関原発第447号
2020年12月4日

美浜発電所原子炉施設保安規定変更認可申請書

美浜発電所原子炉施設保安規定変更前後比較表

図114 空気吸収線量率等の測定場所

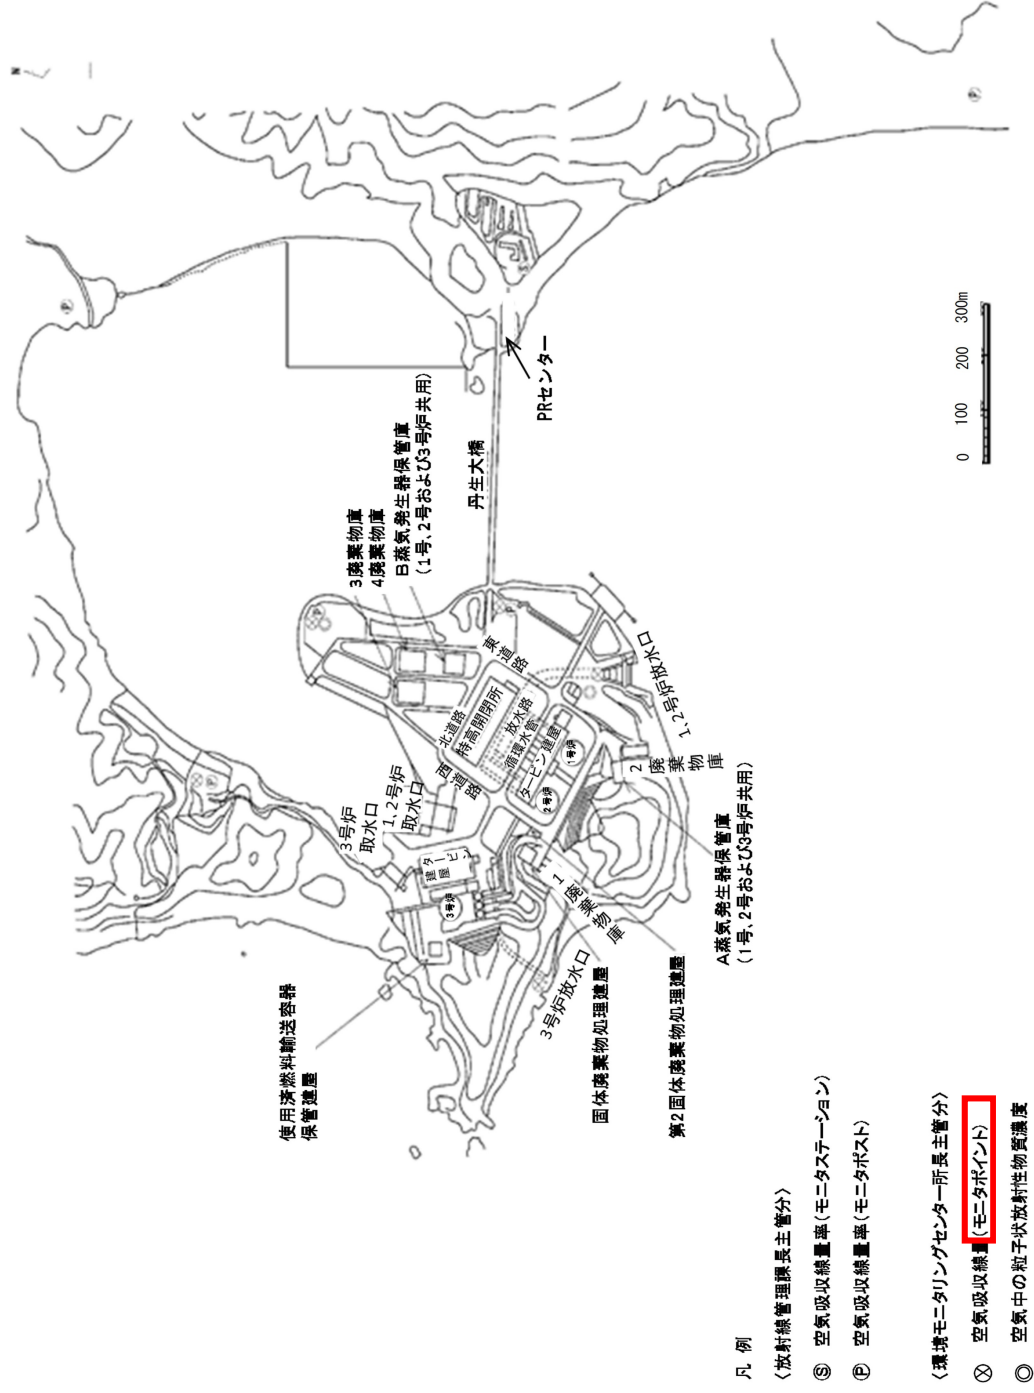
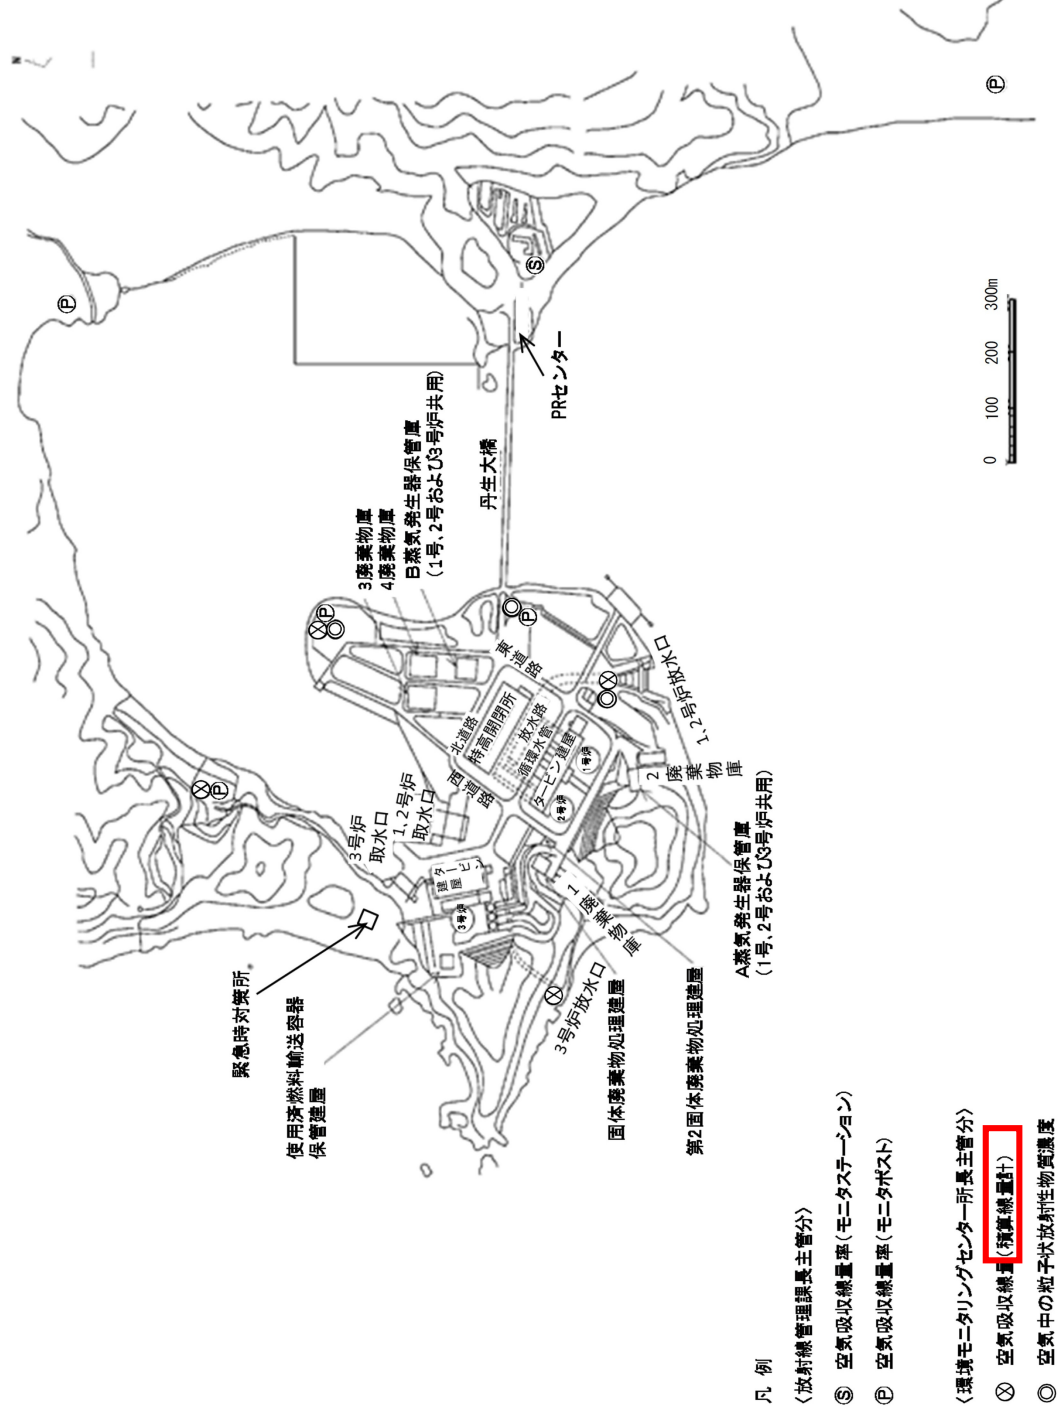
- ・第114条（外部放射線に係る線量当量率等の測定）図114の凡例のうち、空気吸収線量（積算線量計）
- ・第115条（放射線計測器類の管理）表115のうち、環境放射能用計測器の積算線量計一式
- ・第181条（外部放射線に係る線量当量率等の測定）図181の凡例のうち、空気吸収線量（積算線量計）
- ・第182条（放射線計測器類の管理）表182のうち、環境放射能用計測器の積算線量計一式

環境放射能計測器（積算線量計測定装置）の設備更新に伴う変更

図 181 空気吸収線量率等の測定場所

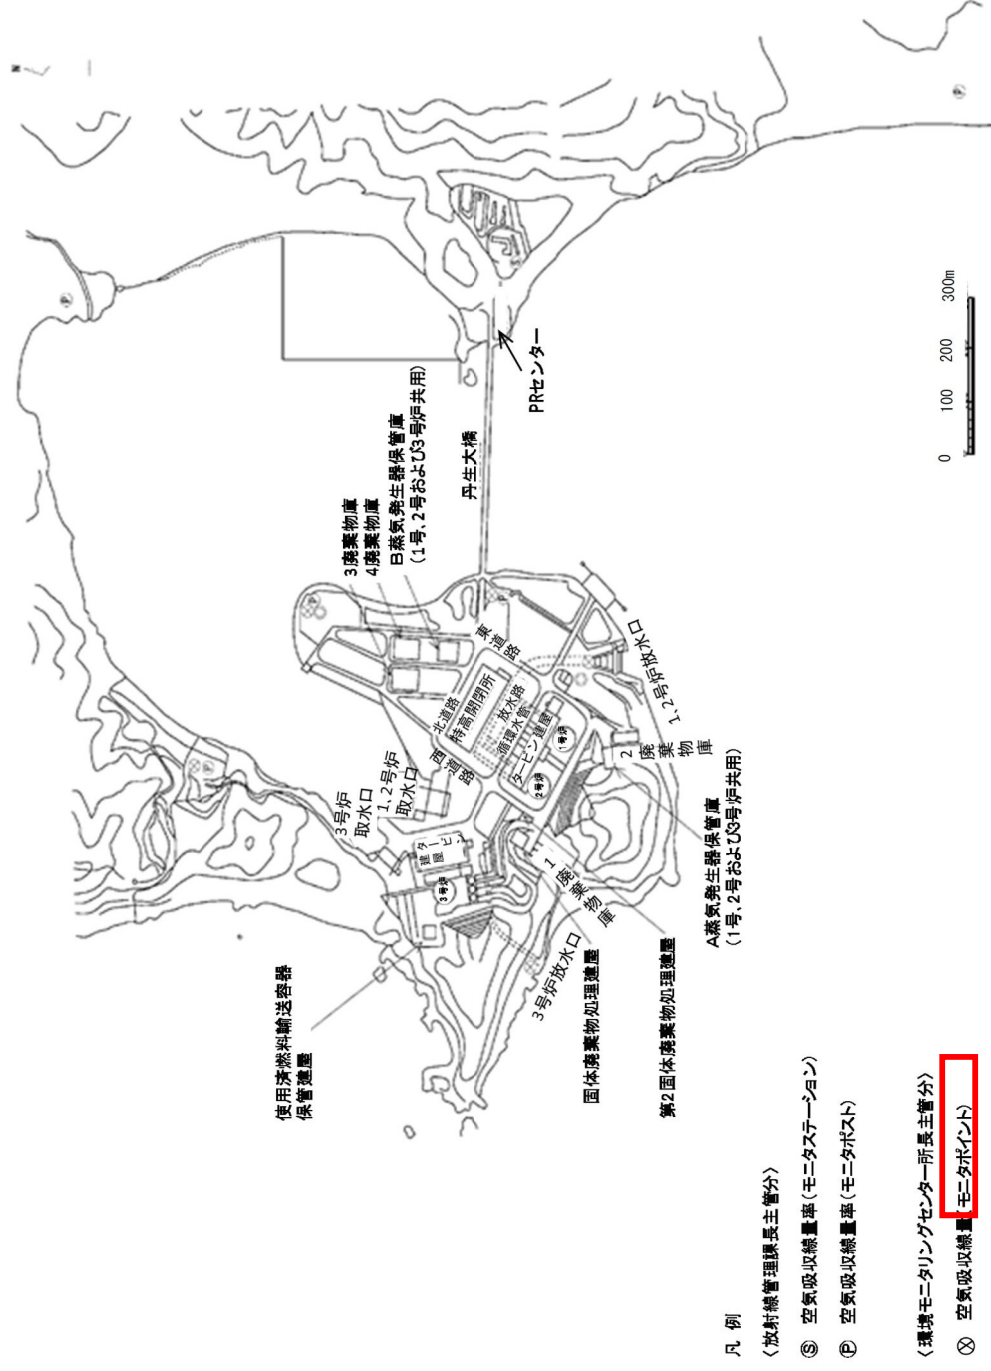
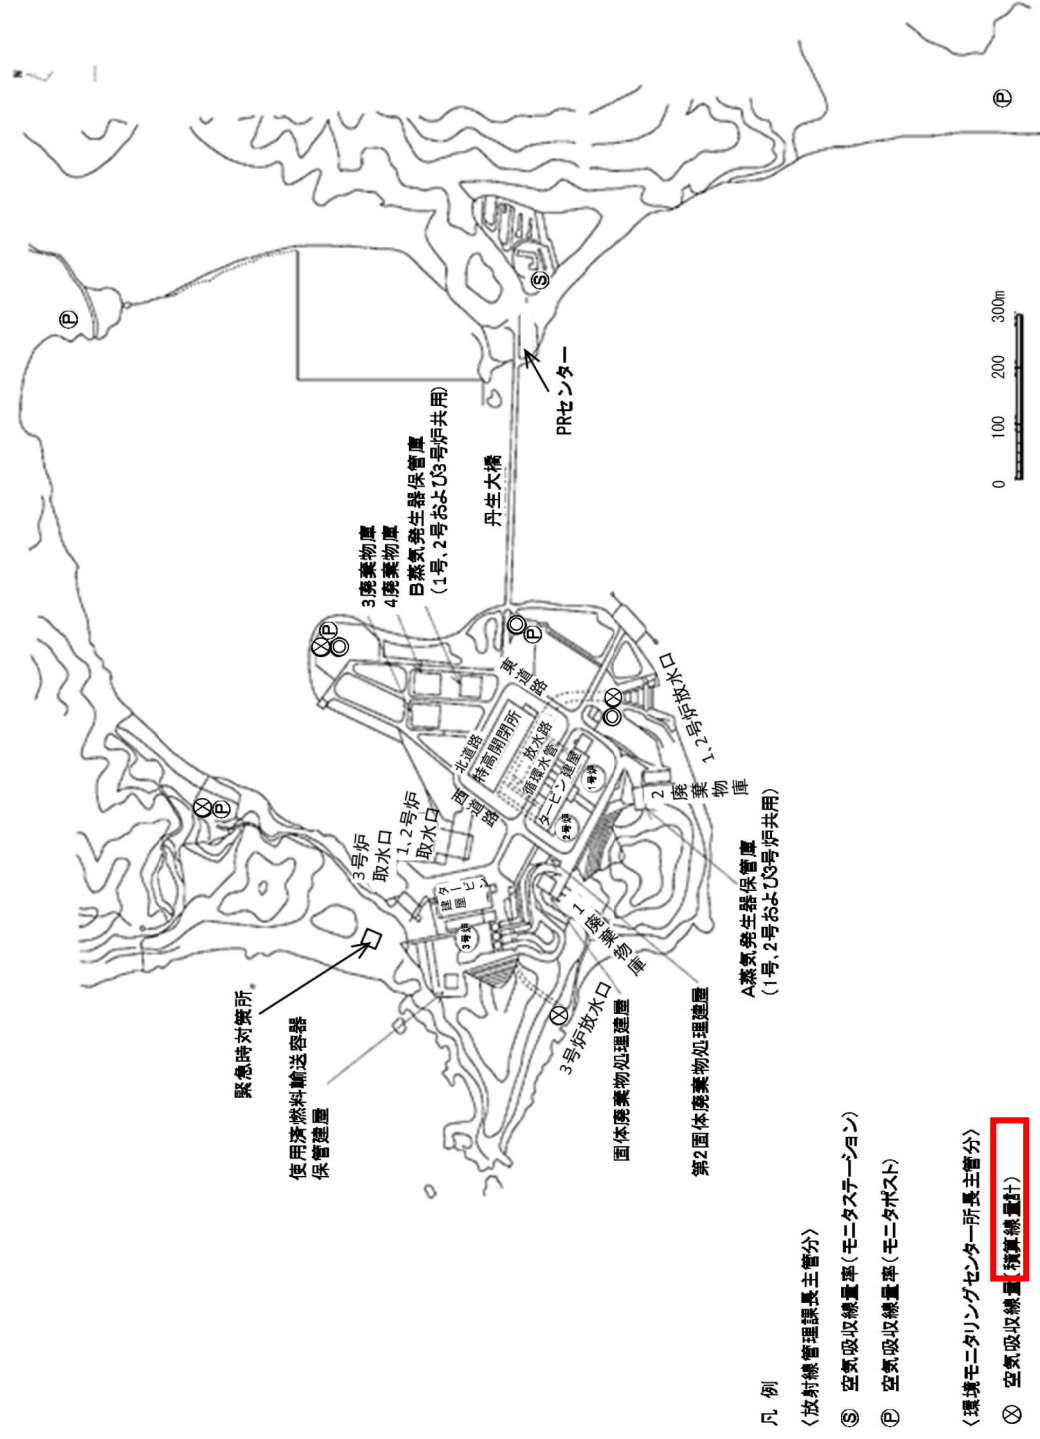
環境放射能計測器（積算線量計測定装置）の設備更新に伴う変更
